**OBJET :** Perwez – Projet d'implantation de 7 éoliennes

**Objet : Demande d'avis sur la compatibilité de parc éolien situé à PERWEZ**

Implantation d'éoliennes à proximité des lignes à haute tension

## Eoliennes les plus proches du FH.

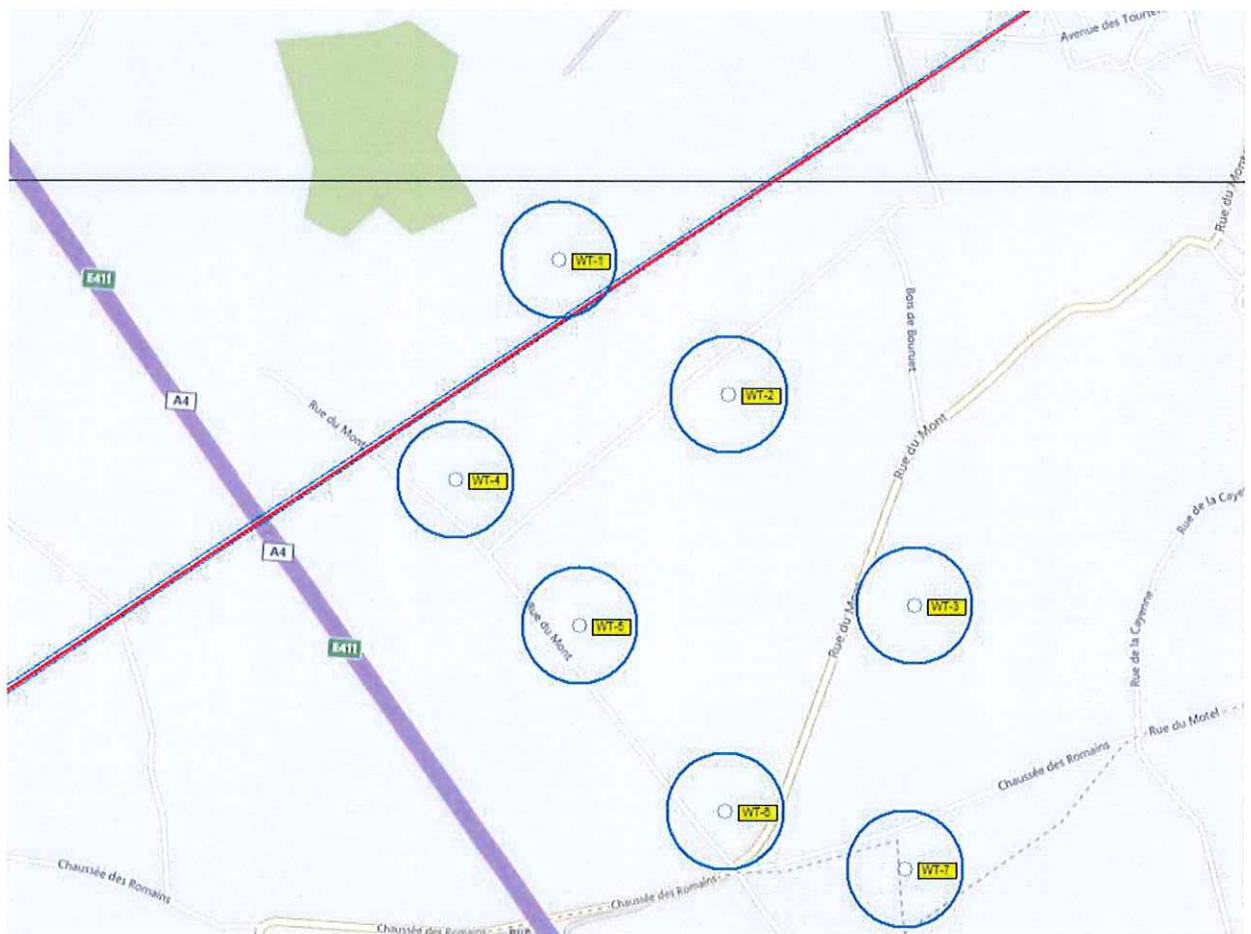
Réf. FH	Eolienne	Rx (m)	Dx (m)	D (km)
FH-1	WT-1	140	100	10.7

Le FH passe en dessous l'éolienne WT-1

Il n'y a pas de problèmes si la réalisation correspond bien aux coordonnées fournies. On a considéré le diamètre du rotor à 140m et la hauteur maximale à 180m, une résolution de 30m et le corridor occupé dans la bande de fréquences utilisées. Le FH concerné passe sous l'éolienne.

**Parc éolien à PERWEZ**  
Echelle 1/15000

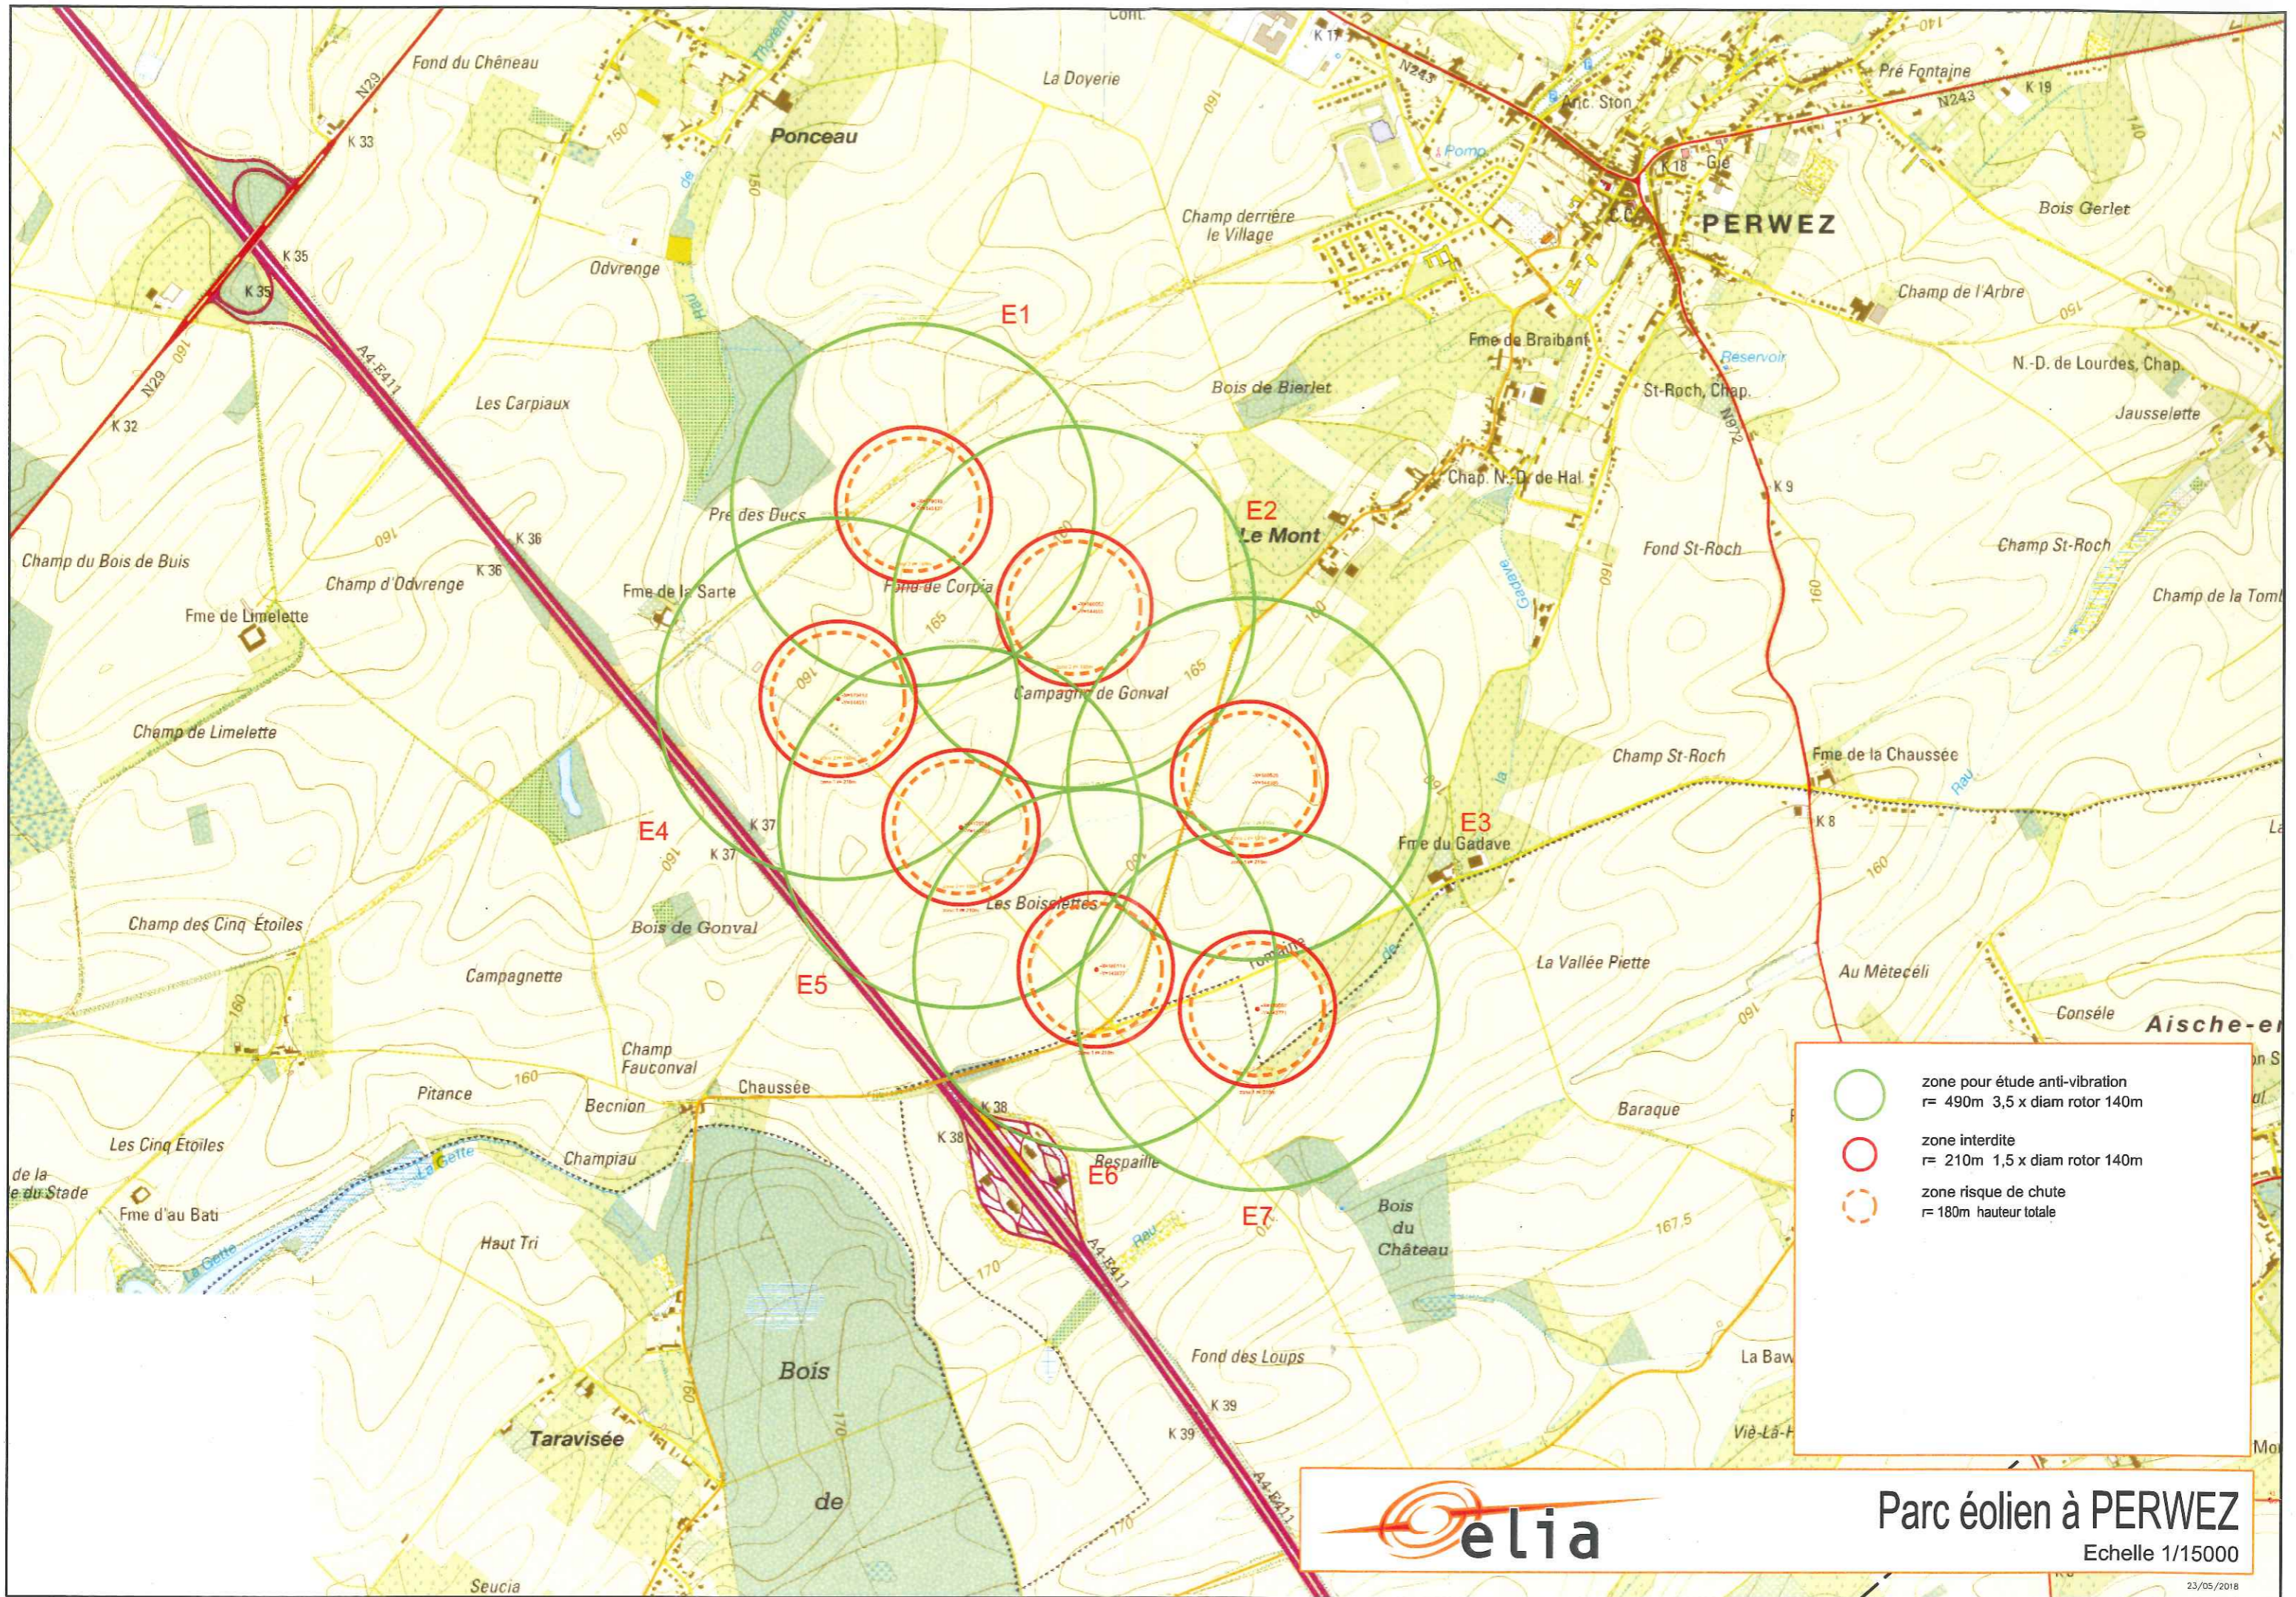
Sur base de ce qui précède, nous avons établi un extrait géographique que vous trouverez ci-annexé. Celui-ci reprend pour chaque éolienne trois cercles concentriques basés respectivement sur les distances des zones 1, 2 et 3. L'avis par éolienne est repris dans le tableau repris ci-dessous.

Eoliennes	x (Lambert)	y (Lambert)	Diamètre du rotor (Dr)	Hauteur du mât (Hw)	Hauteur totale de l'éolienne (Hw+Dr/2)	Avis
E1	179618	145137	140 m	180 m	<b>250 m</b>	<b>Favorable</b>
E2	180053	144859	140 m	180 m	<b>250 m</b>	<b>Favorable</b>
E3	180528	144395	140 m	180 m	<b>250 m</b>	<b>Favorable</b>
E4	179416	144611	140 m	180 m	<b>250 m</b>	<b>Favorable</b>
E5	179748	144263	140 m	180 m	<b>250 m</b>	<b>Favorable</b>
E6	180114	143877	140 m	180 m	<b>250 m</b>	<b>Favorable</b>
E7	180552	143771	140 m	180 m	<b>250 m</b>	<b>Favorable</b>
